Velocizzazione della linea ferroviaria Pescara - Roma  
Raddoppio della tratta Pescara P.N. - Chieti - Interporto  
d'Abruzzo

INTEGRAZIONI ALLE RICHIESTE DELLA COMMISSIONE  
TECNICA DI VERIFICA DELL'IMPATTO AMBIENTALE – VIA E VAS

NOTA MATTM.REGISTRO UFFICIALE.USCITA.0139577.14-12-2021

Figura 2-1 Confronto temperatura media tra i dati storici e l'anno 2018 (Fonte: Atlante Climatico Aeronautica Militare e elaborazione dati Stazione di Pescara del 2018)

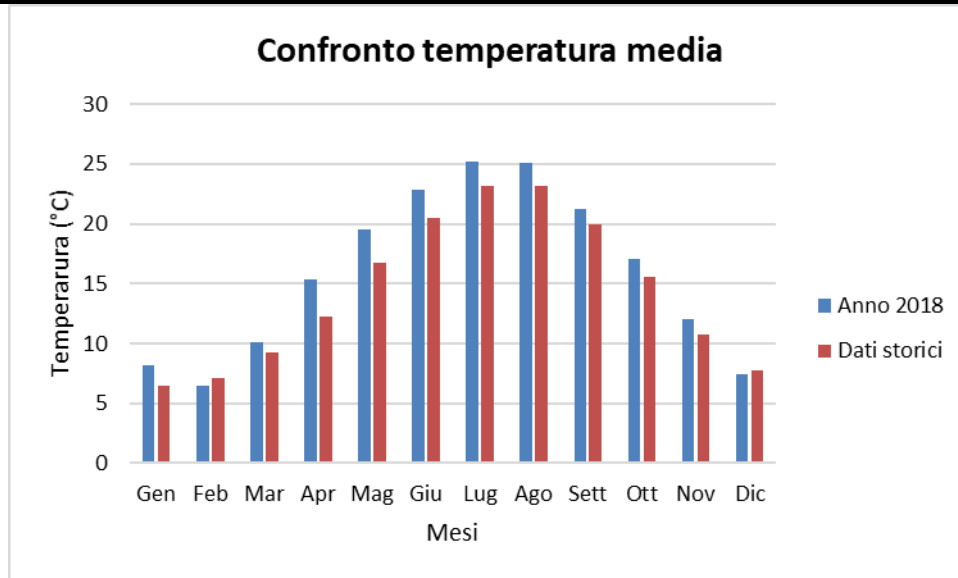
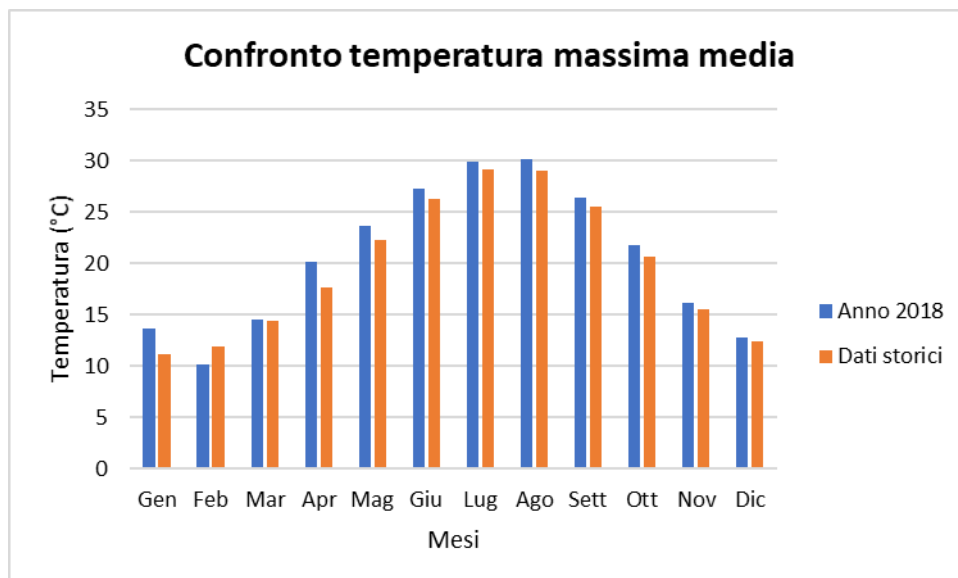
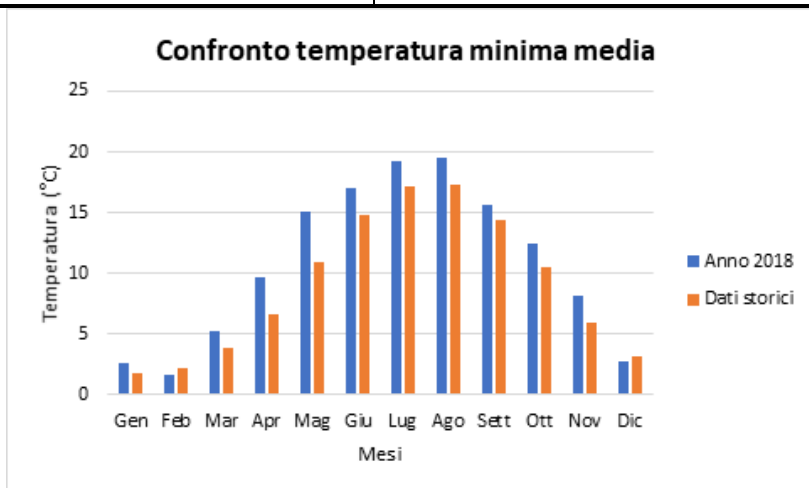
### QUESITO 2.1

Per quanto riguarda il confronto effettuato tra le temperature medie (cfr. Figura 2-1), si può osservare un andamento pressoché invariato tra i due diversi riferimenti temporali. Si sottolinea che i valori dell'anno 2018 mostrano un incremento medio nell'anno, attribuibile al riscaldamento globale che negli ultimi anni sta interessando sempre di più la Terra.

Anche nel confronto della temperatura massima media e minima media (cfr. Figura 2-2 e Figura 2-3) tra le tre decadi analizzate e l'anno di riferimento, il trend rimane analogo. Anche in questo caso, le differenze registrate sono attribuibili al riscaldamento globale che negli ultimi anni sta interessando sempre di più la Terra.

Figura 2-14 Andamento fattore di emissione in funzione dell'umidità relativa (0,1-100%)

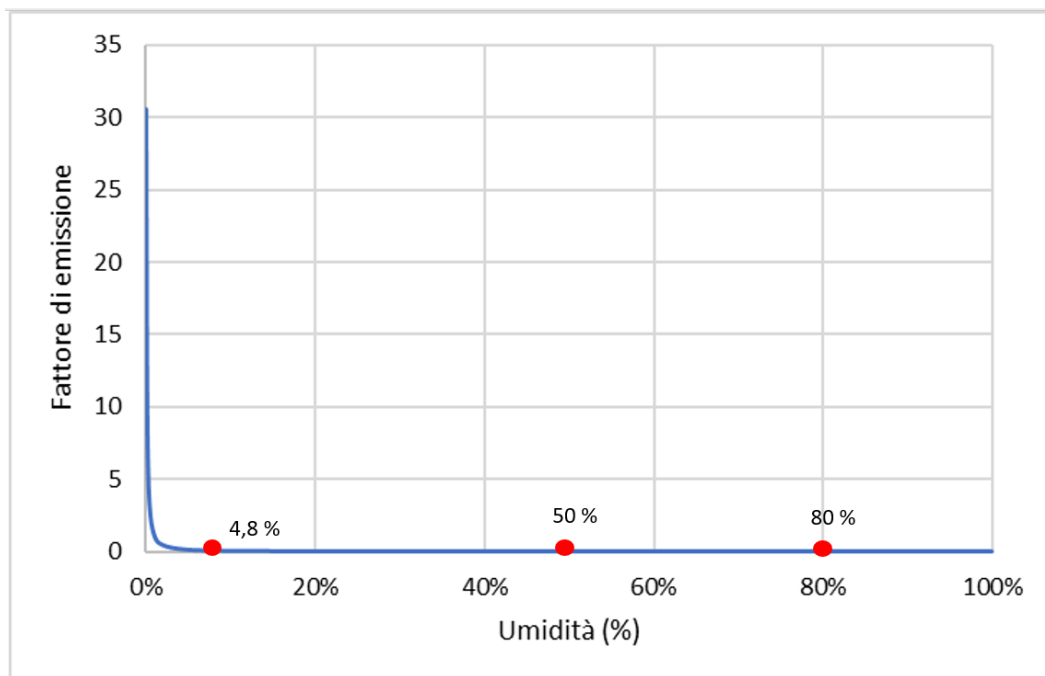
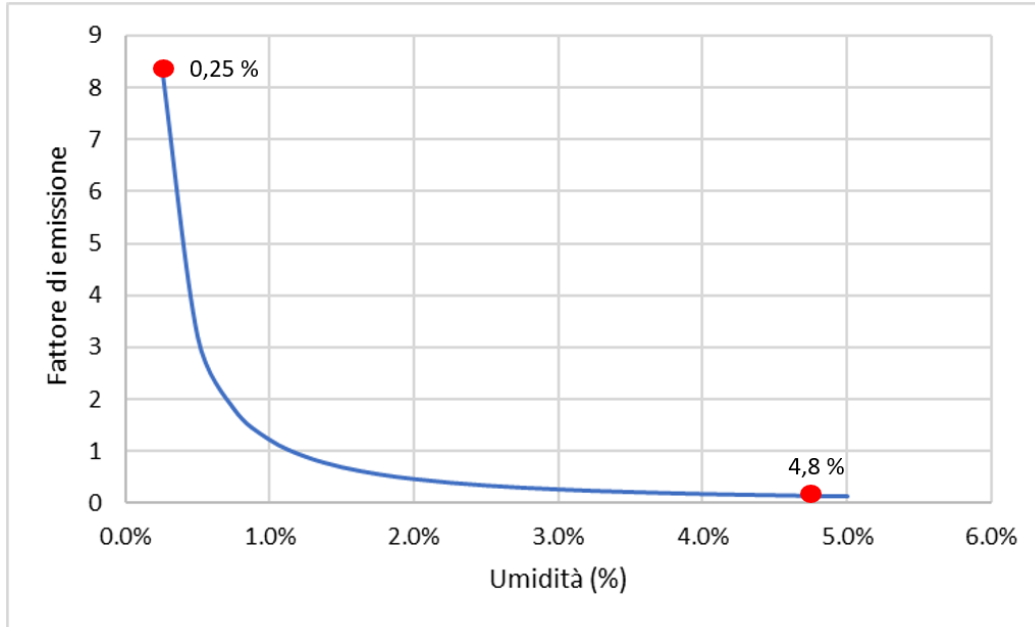
### Risposta al punto 4

Come si può osservare dal grafico sottostante, l'emissione prodotta è prossima allo zero già a partire da valori di umidità pari al 5%. Pertanto, considerare un'umidità maggiore a tale valore, ai fini della simulazione, non risulta essere una scelta cautelativa.

Viceversa, per valori di umidità compresi tra il 50% e 80% del valore limite superiore di 4,8%, e pari rispettivamente al 2,4% e 3,8%, l'emissione prodotta aumenta fino a raggiungere i 0,35 g/s in corrispondenza del 2,4% di umidità, valore ben più alto rispetto a quella prodotta per valori di umidità pari al 4,8%. Nonostante la scelta di considerare un valore di umidità inferiore al limite superiore risulti essere più cautelativa ai fini modellistici, si evidenzia che tale scelta non sarebbe rappresentativa del suolo in esame.

Figura 2-18 Schema di accantonamento del terreno vegetale

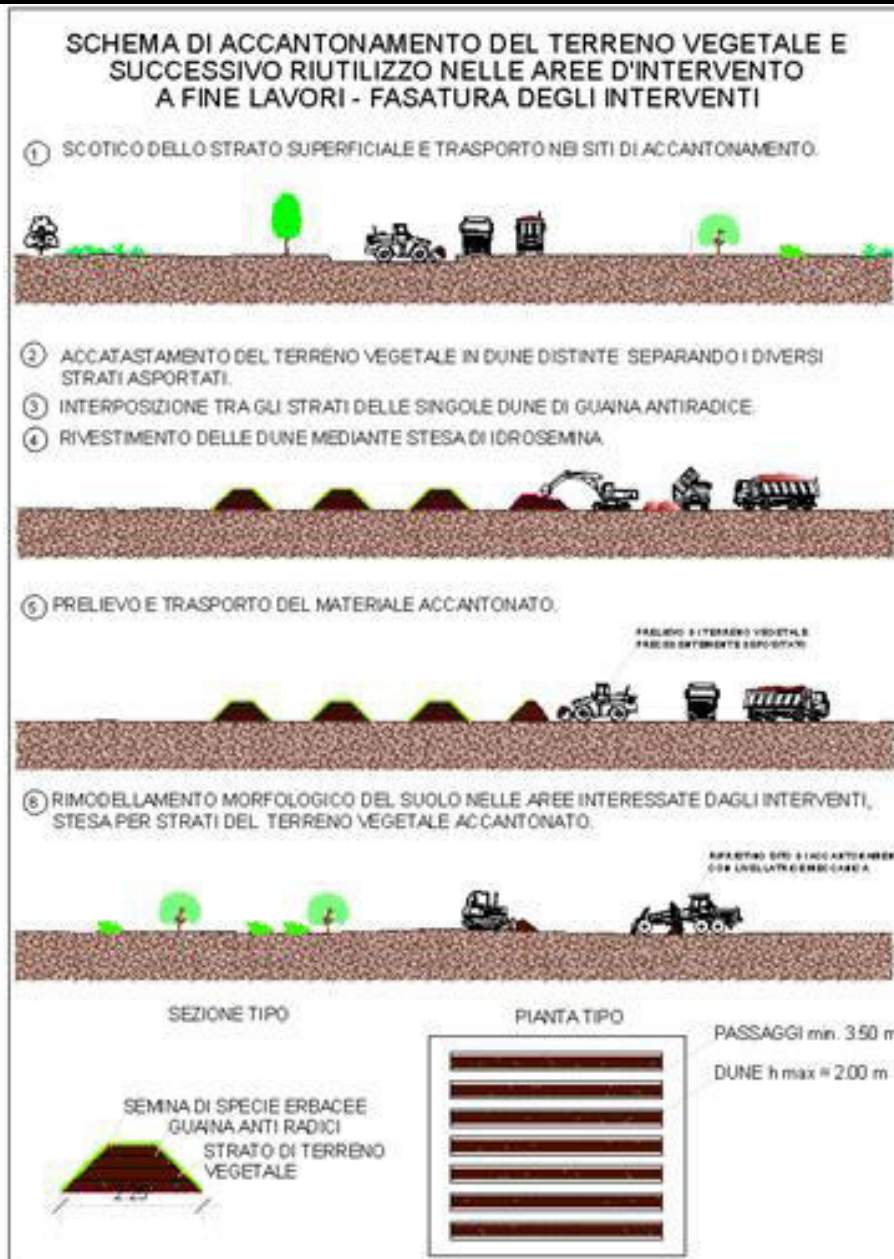
### **QUESITO 7.8**

Gli interventi agronomici di conservazione del terreno accantonato richiedono l'inerbimento della superficie del cumulo da realizzarsi mediante semina a spaglio di un miscuglio di specie erbacee contenente graminacee e leguminose, queste ultime particolarmente importanti al fine di garantire l'apporto azotato al cotico e al terreno, e la successiva manutenzione analogamente ad un prato.
